Mission régionale d'autorité environnementale

**Avis délibéré en date du 7 janvier 2021  
de la Mission régionale d'autorité environnementale d'Île-de-France  
sur le projet de réorganisation et d'extension de la plateforme de traitement  
de déchets du bâtiment et des travaux publics Semavert à Echarcon (91)**

Le présent avis porte sur le projet de réorganisation et d'extension de la plateforme de traitement de déchets du BTP Semavert à Echarcon (91), et sur l'étude d'impact associée, incluse dans le dossier de demande d'autorisation environnementale daté de juillet 2020. L'avis est rendu à la demande du préfet de l'Essonne

Illustration 4: Emprise cadastrale du site

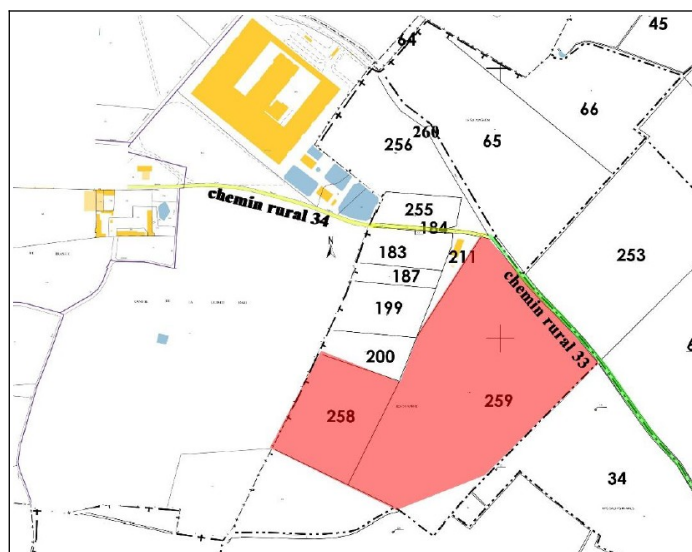
La parcelle 258, où une extension de la plateforme est prévue dans le cadre du projet, est tantôt décrite en friche, voire comme un champ cultivé (p. 194 et 252), tantôt comme remblayée « en matériaux inertes dans le cadre d'un permis d'aménager établi au titre du code de l'urbanisme » (p. 25 et 307). Il convient donc de préciser l'état actuel de cette parcelle.

- de présenter un plan détaillé présentant les installations existantes et leur fonctionnement ;
- de préciser l'état de la parcelle 258 sur laquelle une extension du projet est prévue.

Illustration 7: localisation des activités une fois le projet réalisé (DDAE, p. 94)

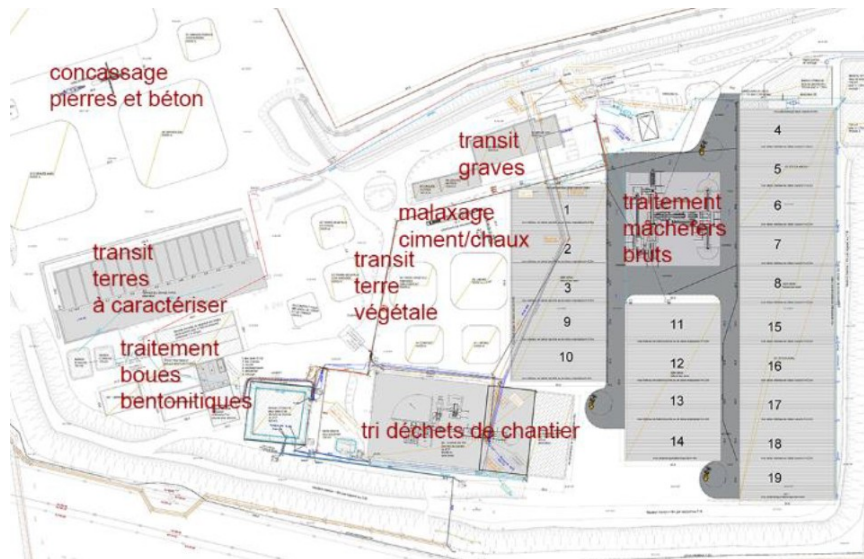
La relocalisation d'activités existantes est peu décrite et n'est pas illustrée de schémas.

Le dossier présente (p. 49 et 50) l'articulation des évolutions de surface des activités avec les rubriques ICPE et loi sur l'eau à l'aide de notes de calculs et de longs extraits d'arrêtés ministériels, mais parfois sans préciser les infrastructures concernées, ni justifier le calcul des évolutions quantitatives annoncées.

Par exemple, il est précisé que le volume des « installations de tri des déchets de chantiers de gros œuvre » (rubrique ICPE 2714-1) va passer de 10 290 à 7 800 m<sup>3</sup>. La note de calcul du dimensionnement du volume final de ces installations (7 800 m<sup>3</sup>) est présentée, mais pas celle du volume initial. Si bien que le dossier ne permet pas de comprendre pourquoi ce volume diminue, ni quels sont les ouvrages concernés.

**La MRAe recommande de préciser l'évolution des activités existantes à relocaliser ou reconfigurer, à l'aide notamment de schémas, ainsi que les ouvrages concernés par ces évolutions.**
